屯門區議會
2020-2021 年地區設施管理委員會
第六及第七次合併會議記錄

(A) 屯門第 27 區地盤乙二休憩用地工程計劃概念設計

「屯門第27區 地盤乙二 休憩用地」工程計劃 概念設計 2021年2月9日

擬建燈塔 方案 (三選一)

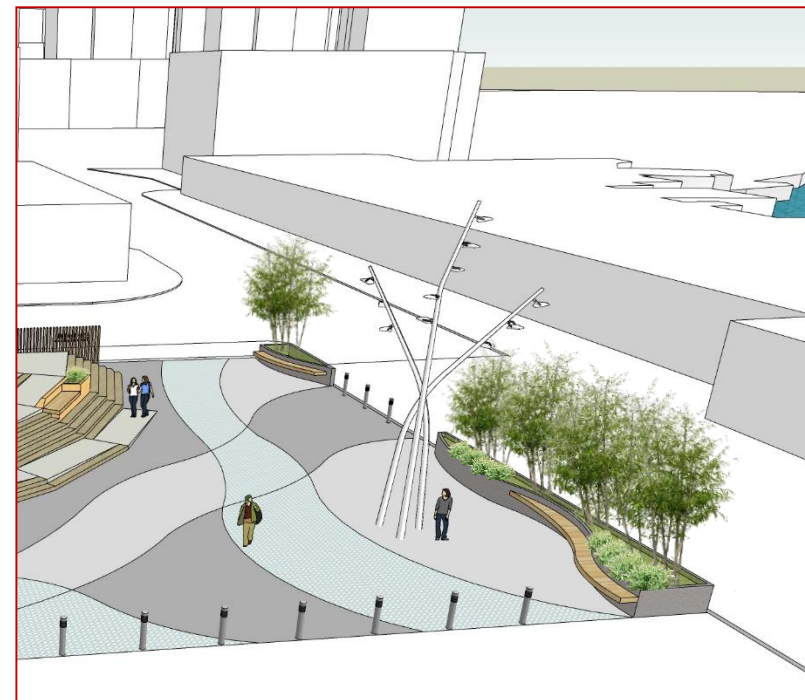
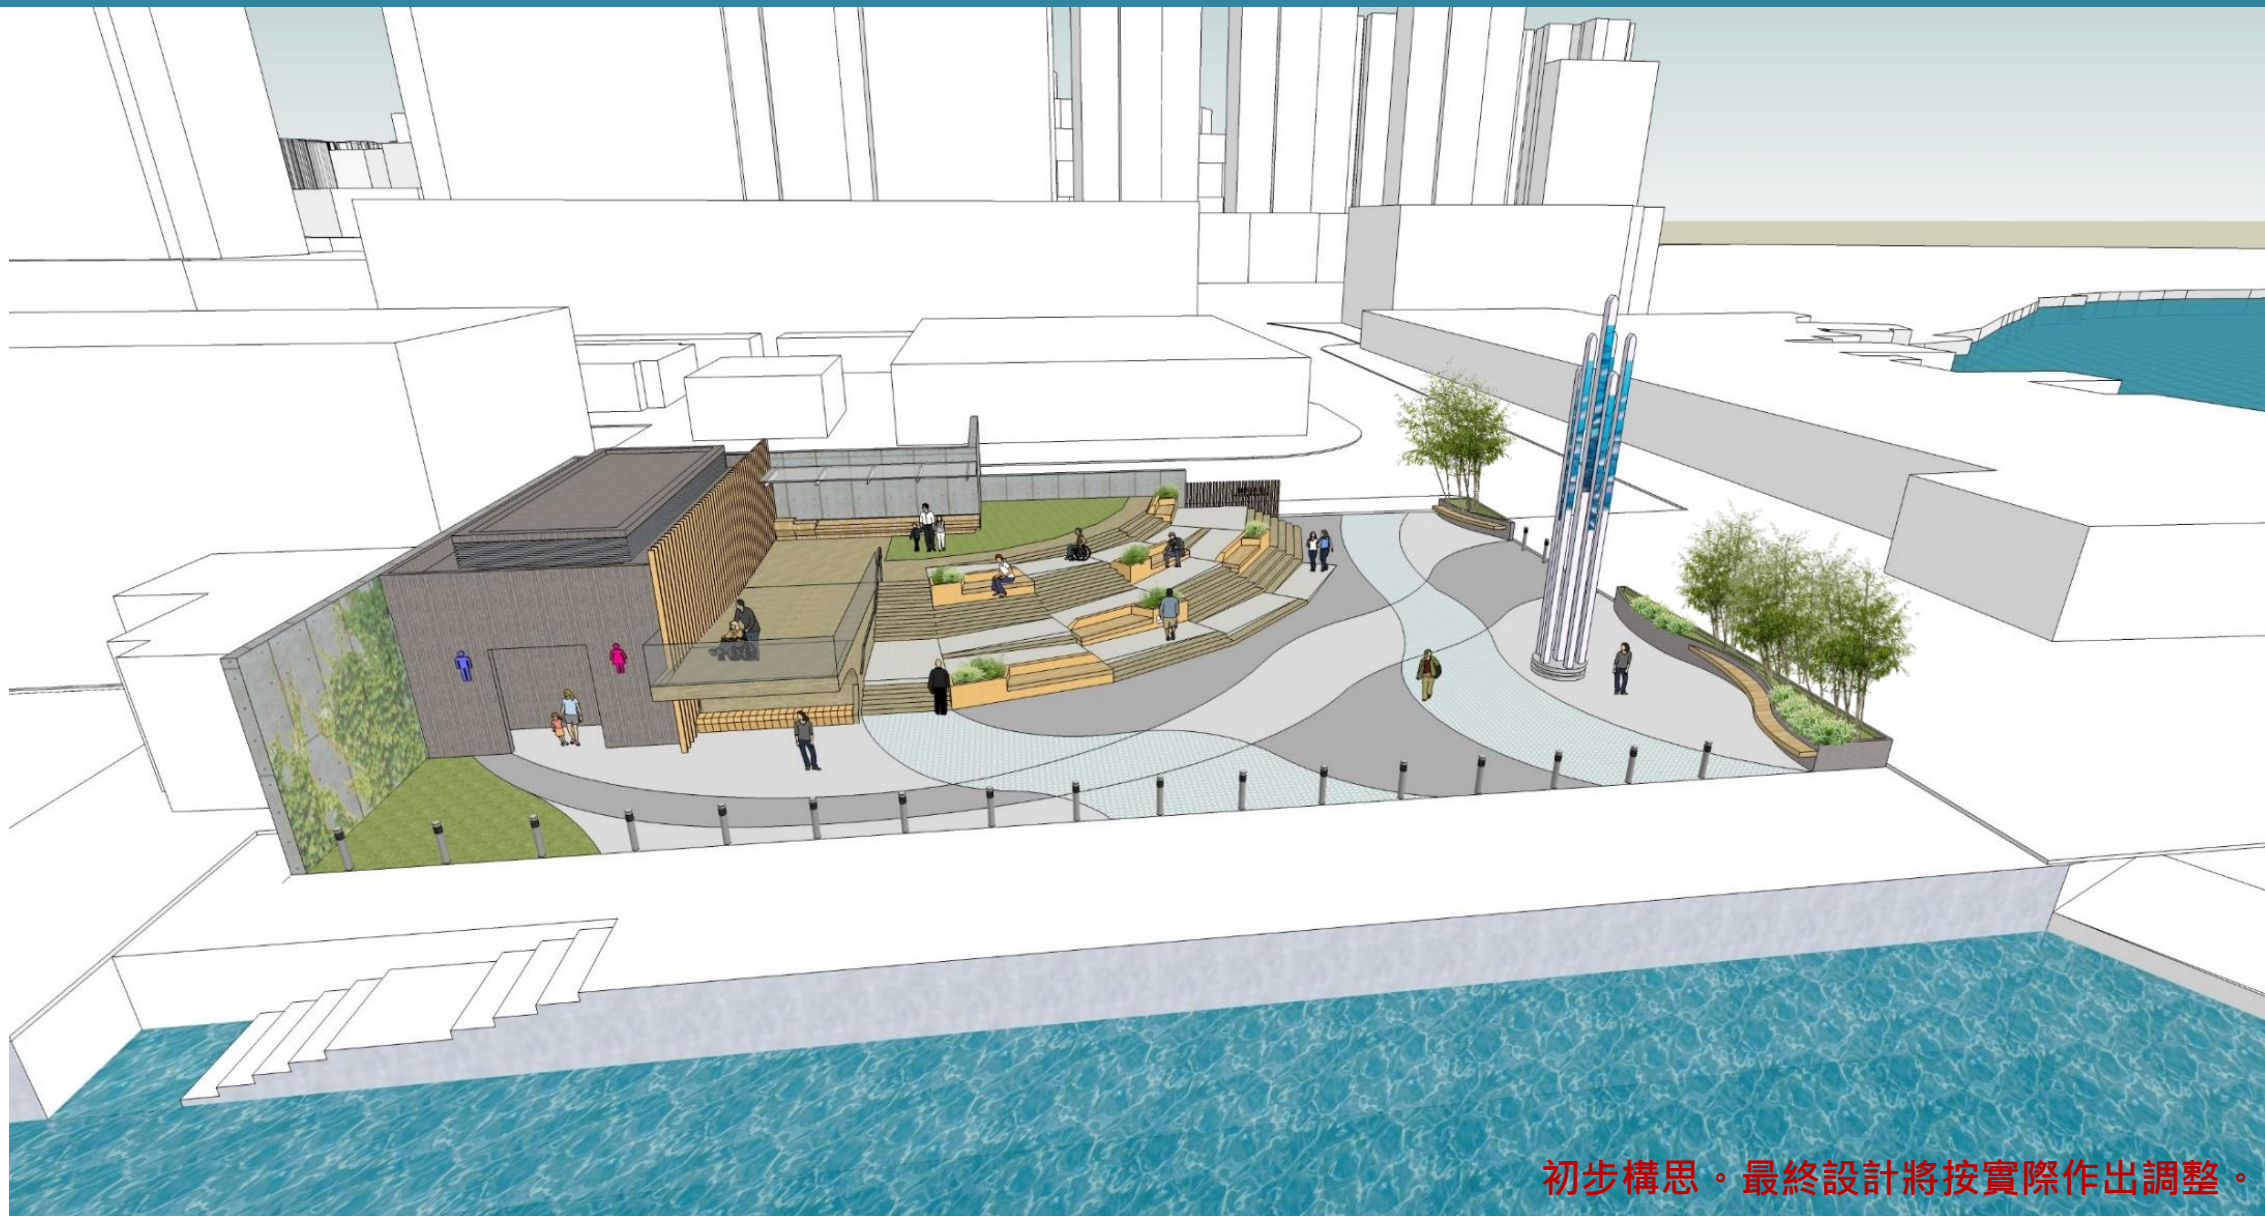
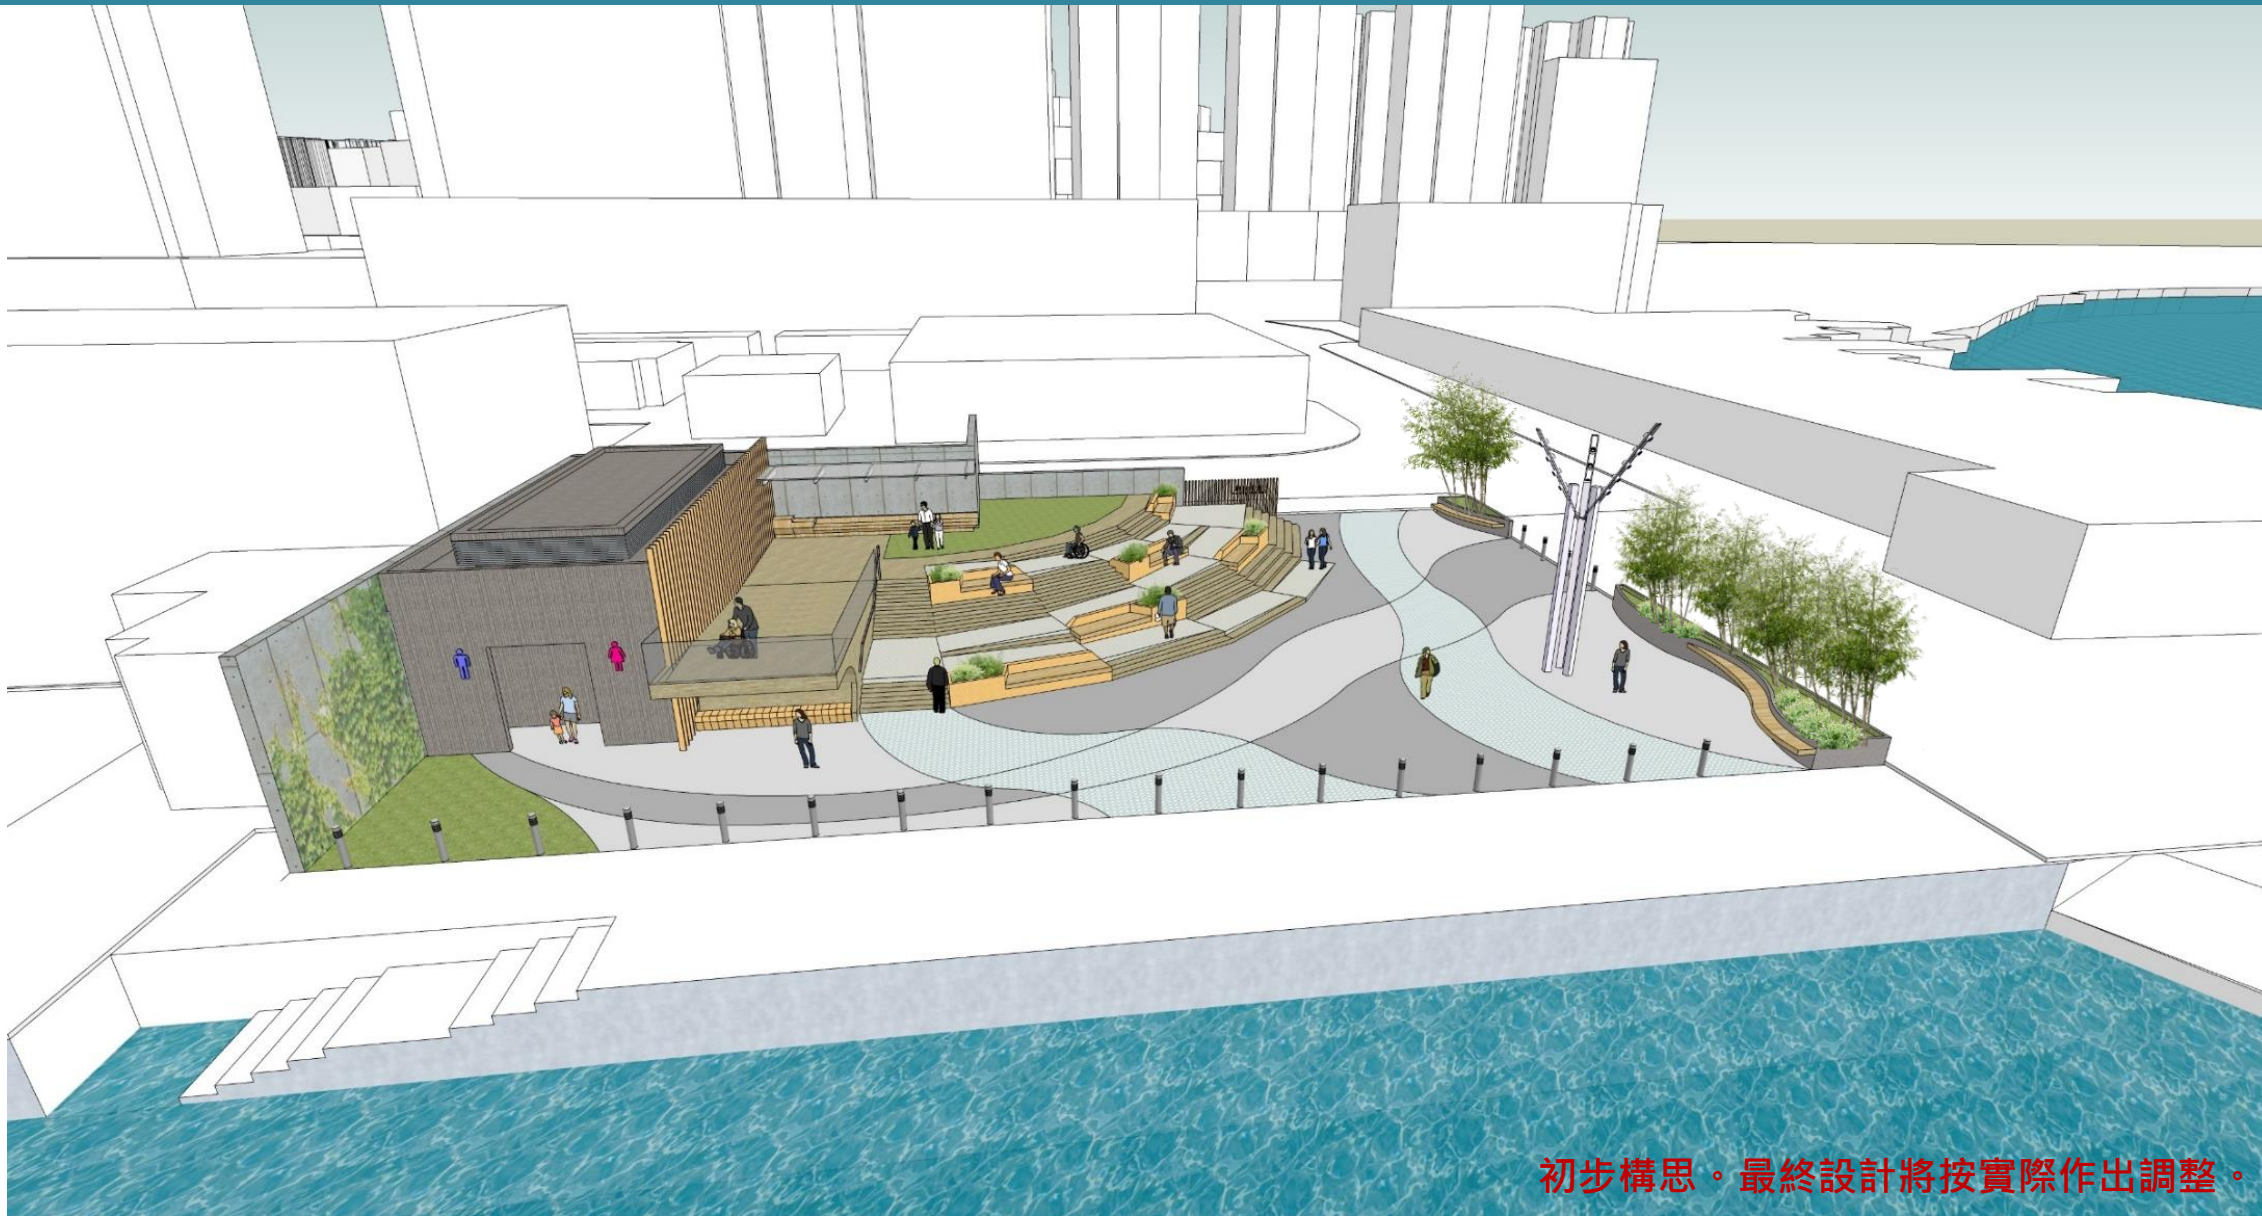
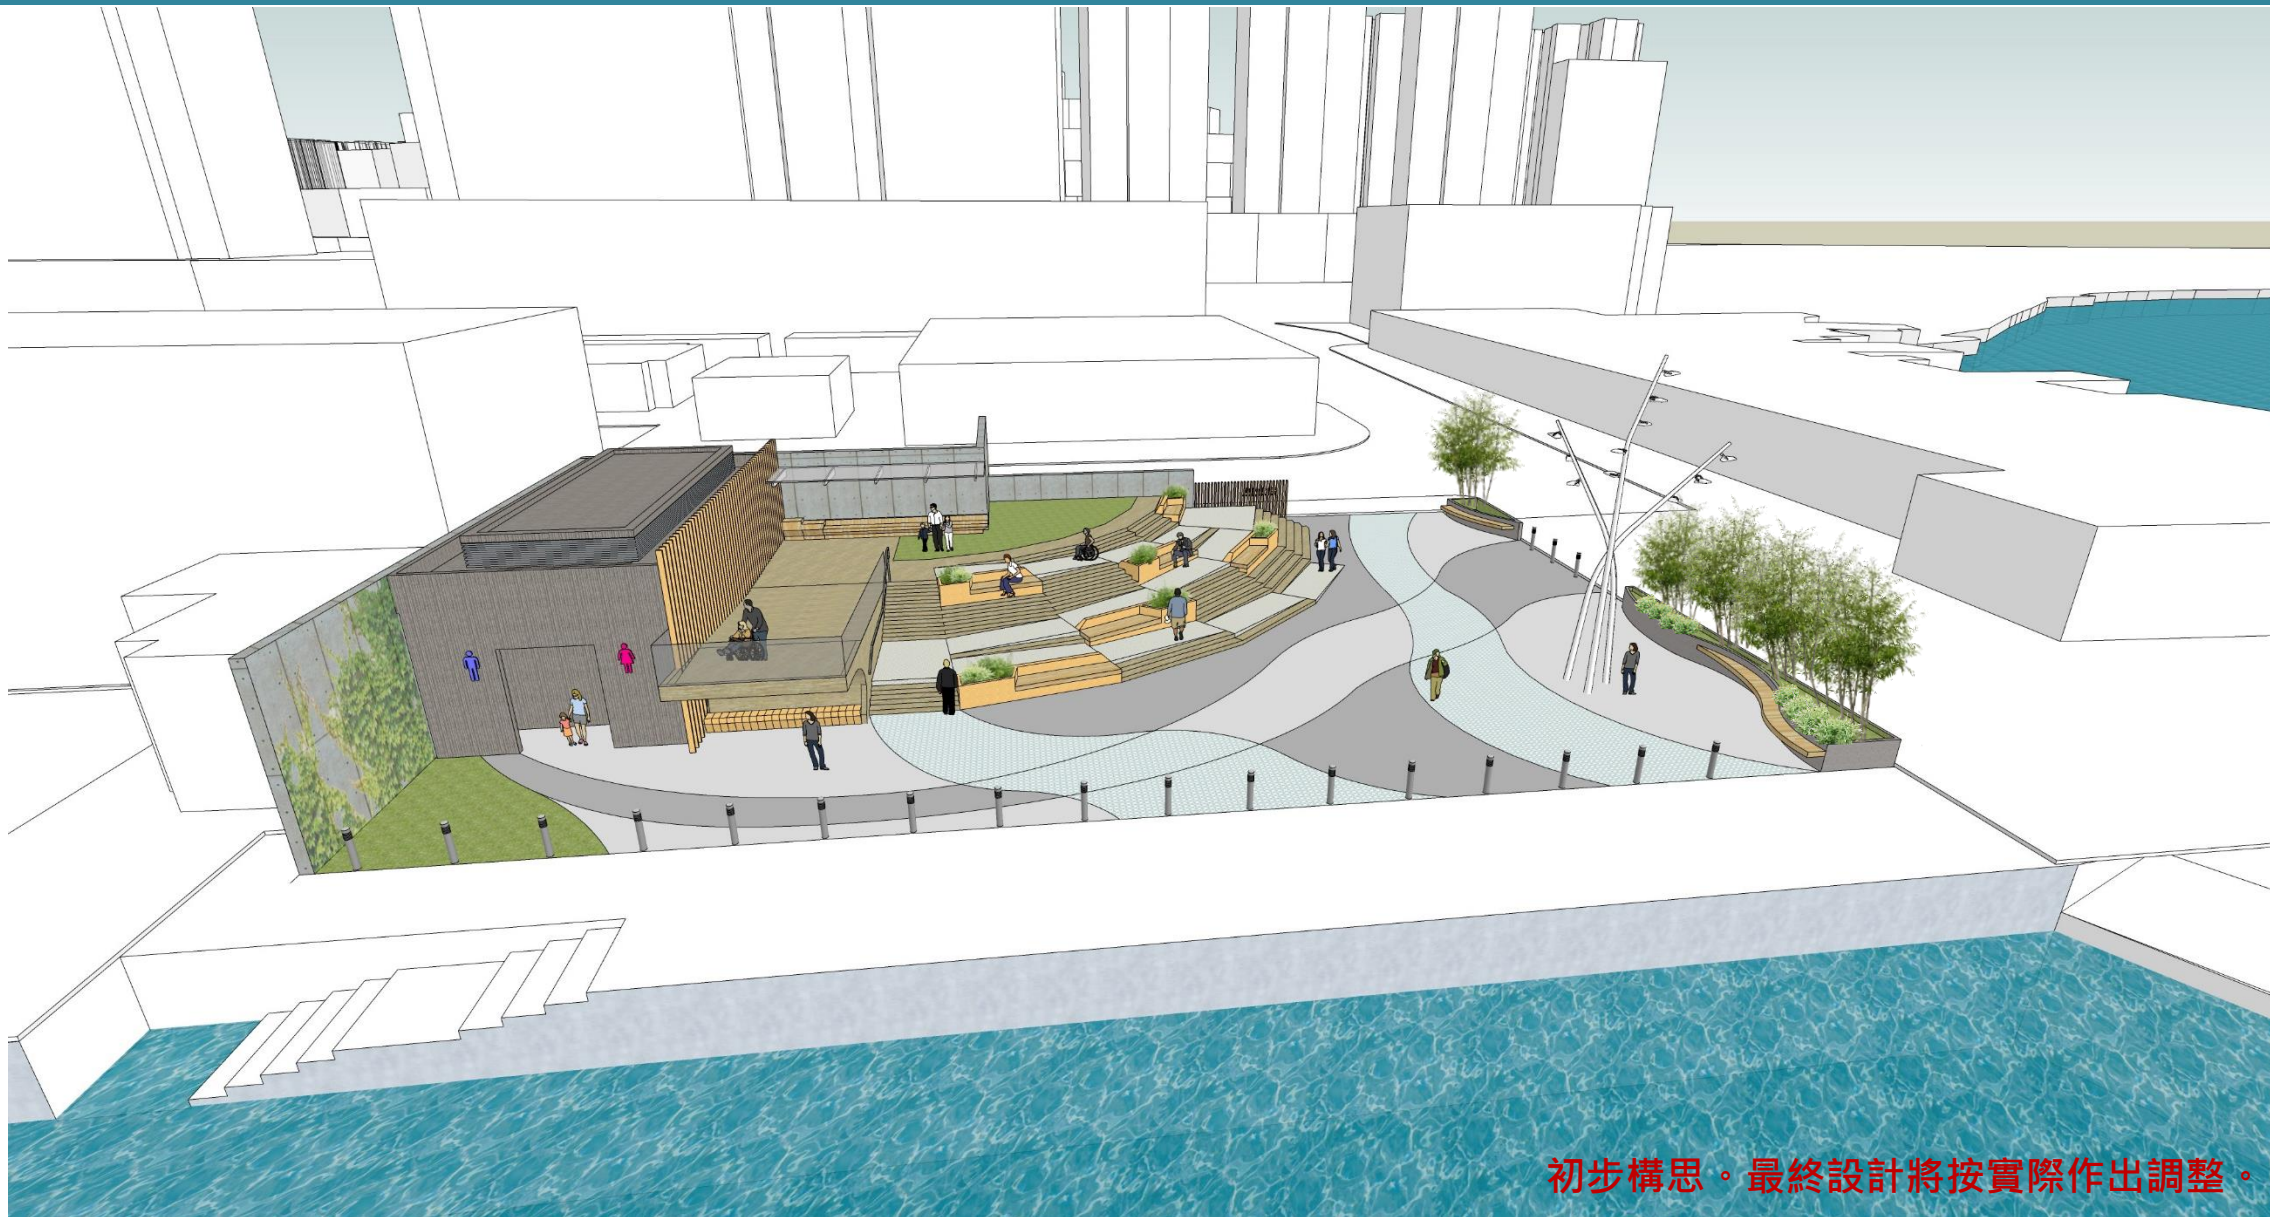
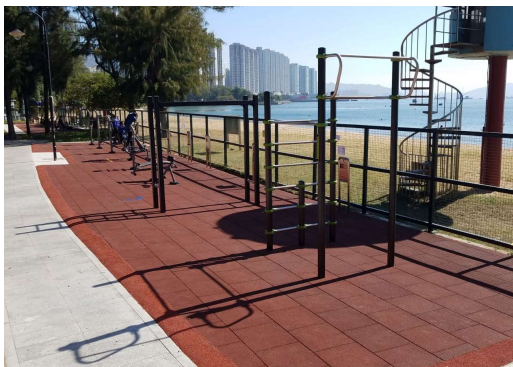
21. 何杏梅議員擔心燈塔會影響附近居民的作息，建議加設燈罩。有關垂直綠化的建議，她擔心植物會保養不善，未能達到美化效果。

22. 朱順雅議員希望在各個委員會會議及早獲得有關此議題的詳細圖則，就此希望各主席協調。此外，她曾到現場視察，發現對出海面有許多漁船、船纜及油桶，景觀並不吸引。她亦指出該區違泊問題嚴重，就此查詢原有停車場的搬遷安排及時間表。另外，她關注燈塔的設計，指該地點開揚，擔心會燈塔影響居民，引來投訴。

23. 甄霈霖議員認為休憩用地的設計無法融入附近環境，顯得格格不入。此外，他建議不建燈塔，預留開放空間給附近居民活動。

27. 陳樹英議員認為「直立式顯示器」能更準確形容「燈塔」的設計。由於該構築物的主體是顯示器而非燈塔，其高度及寬度可更具彈性。此外，她建議在顯示器展示附近景況及社區環境等和社區有關連的事物，並加入互動元素，相信會更有觀賞價值。她另就屯門第 27 區休憩用地第二階段的進展作出查詢，並建議把休憩用地連接海濱長廊。

人欣賞景色。由於署方須在場地提供無障礙通道，如觀景台的高度過高，便須加長斜道或加設升降機。考慮到地盤面積有限，加長斜道並不可行，而加設升降機則不符合成本效益。有關燈塔的設計，由於地盤位於海旁，建造傳統燈塔或會影響船隻航行。而建造燈塔的目的是吸引市民，他相信現代設計比傳統設計吸引。他續指在委員揀選設計後，署方可再調節燈塔的光度，並把顯示器的部分面向海面，減少燈光對居民造成影響。有關垂直綠化的意見，按過往經驗，植物的保養工作一般不錯，但署方會就此多加留意。此外，署方對於不建造燈塔的建議持開放態度。

29. 建築署劉敏權先生表示，署方會研究及調整燈塔的高度，並與康文署商討顯示器展示的內容。有關加入互動元素的建議，署方會研究供應商提供的設備有否相關功能。有關廁所鄰近觀景台的問題，他指廁所的通風口位於建築物的上方，而廁所亦較觀景台高，
